**DATE :** Le 31 janvier 2018

**OBJET :** Avis technique final sur les impacts du projet Royalmount sur les déplacements

Figure 5 : Mesures physiques d'atténuation

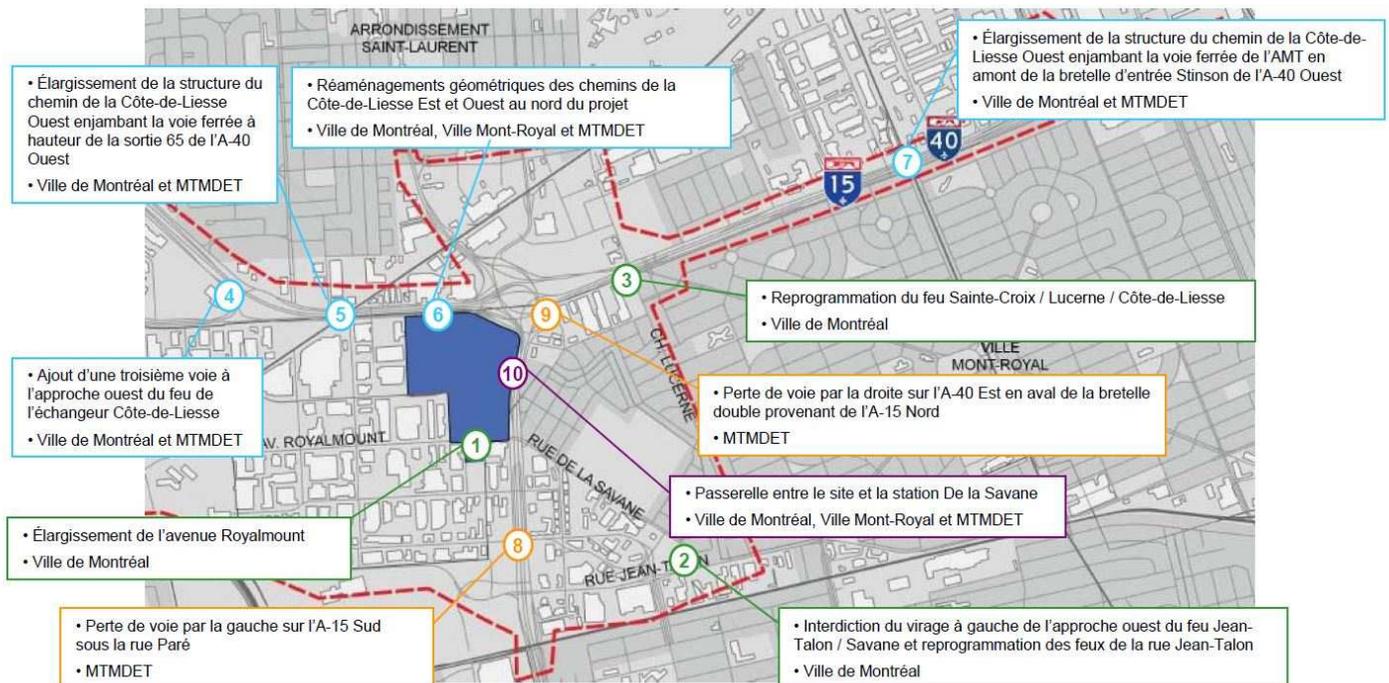
Le MTMDET a toutefois émis des réserves sur les principales mesures proposées par le promoteur et ne retient pas les deux mesures localisées sur le réseau supérieur.

Les deux mesures de perte de voie localisées sur le réseau supérieur (mesures 8 et 9) ne sont pas acceptées par le MTMDET. Elles faciliteraient l'insertion sur le réseau supérieur des usagers circulant sur le boulevard Décarie Sud et le chemin de la Côte-de-Liesse Est. Ceci au détriment des automobilistes circulant sur l'A-40 Est et potentiellement sur l'A-40 Ouest ou dans la bretelle menant de l'A-15 Nord vers l'A-40 Est, sur le boulevard Marcel-Laurin en direction sud et sur le boulevard Décarie Nord (dans le secteur de l'échangeur Jean-Talon). De plus, la mesure de perte de voie par la gauche sur l'A-15 Sud (mesure 8) n'est pas jugée sécuritaire par le MTMDET, car elle va à l'encontre des attentes des usagers. Toutefois, sans l'implantation de ces deux mesures dès l'ouverture du projet, des files d'attente importantes sur le chemin Côte-de-Liesse Est et le boulevard Décarie pourraient apparaître.

Dans le reste du réseau, plusieurs mesures physiques permettraient d'atténuer les impacts sur la circulation des voies de desserte en éliminant des goulots existants, par exemple sur le chemin Côte-de-Liesse Ouest (mesures 5 et 7). Advenant la réalisation du projet, la non-réalisation de ces deux élargissements de structures entraînerait une augmentation des files d'attente sur le chemin Côte-de-Liesse Ouest potentiellement jusqu'à l'échangeur des Laurentides. Ceci étant, l'accessibilité locale depuis l'arrondissement Saint-Laurent serait réduite (mouvement supprimé depuis le boulevard Alexis-Nihon vers l'A-520 Ouest) et des tronçons de voie réservée pour autobus seraient remplacés par une nouvelle voie continue.

Pour assurer l'accessibilité au site du Royalmount, le réaménagement du chemin Côte-de-Liesse est nécessaire (mesure 6). Cependant, advenant la construction du projet, il convient de mentionner que les mesures 4, 5 et 6 doivent être réalisées simultanément sans quoi leur implantation pour soulager le secteur du chemin de la Côte-de-Liesse au nord du projet s'avérerait inefficace.

- **Mesures physiques** : la mise en œuvre de certaines mesures s'avère complexe (coordination entre les nombreux partenaires, ententes à prévoir, etc.). Un travail concerté de validation est à prévoir. D'autre part, le MTMDET a émis beaucoup de réserves sur les principales mesures proposées par le promoteur et refuse les deux mesures localisées sur le réseau supérieur (pertes de voie);

Figure 6 : Hypothèses sur les déplacements

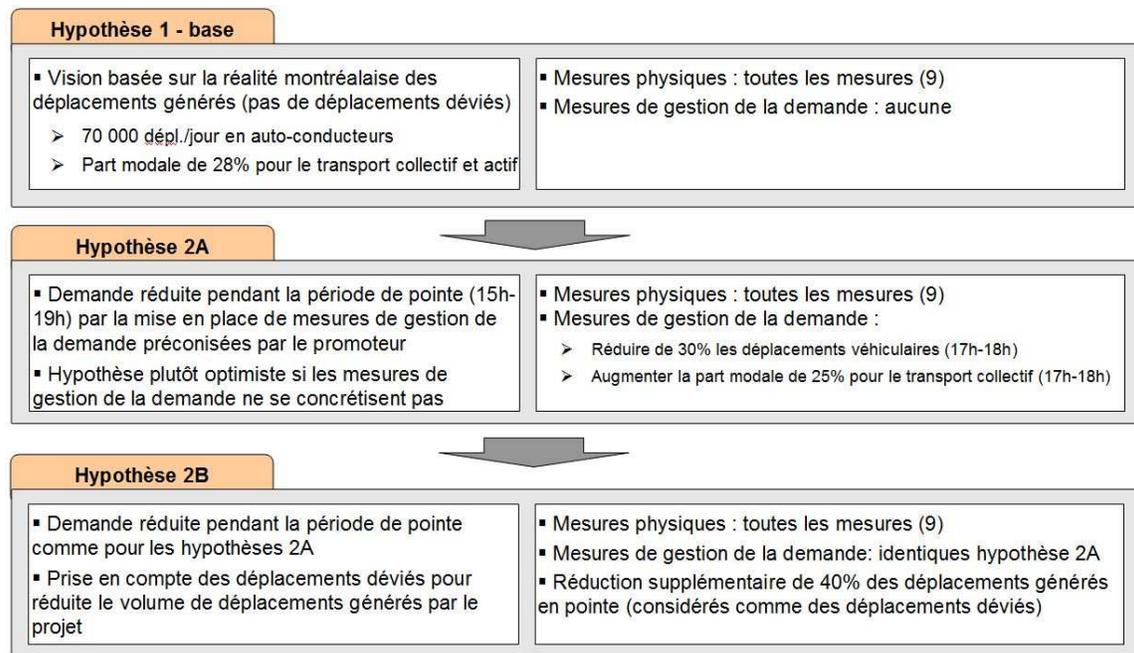
Des réserves concernant l'impact de ces mesures de gestion de la demande sont à souligner. Tout d'abord, selon le consultant, les mesures proposées pour conserver les clients des restaurants et des activités récréotouristiques sur son site pendant la période de pointe sur le réseau routier (15 h à 19 h) permettront de retenir près de 1 300 véhicules. L'efficacité de ce genre de mesures est incertaine et reste à démontrer. Étant donné le manque de comparables en Amérique du Nord, l'impact réel sur le comportement des usagers est difficile à évaluer. De ce fait, il se pourrait que la rétention véhiculaire ne soit pas aussi efficace qu'envisagée.

- **Surestimation potentielle des parts modales associées au transport en commun et au transport actif;**
- **Surestimation potentielle des déplacements déviés**, comme mentionnée dans la section 3.4.3;
